# Technical *Info*

## Umrüstungs-Kit CT 1014 K3 für diverse Opel/ GM 1,7 DTI bis Motornummer 328703

Abb.3

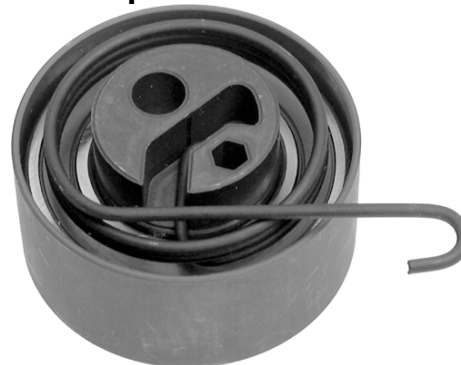
Weiterhin muss der alte Motorhalter gegen die ebenfalls beiliegende neue Ausführung ausgetauscht werden, da die neue Rolle keine Grundplatte mehr hat, die zuvor auch als Abstandsplatte für den Motorhalter diente. Anschraubdrehmoment: **49 Nm**
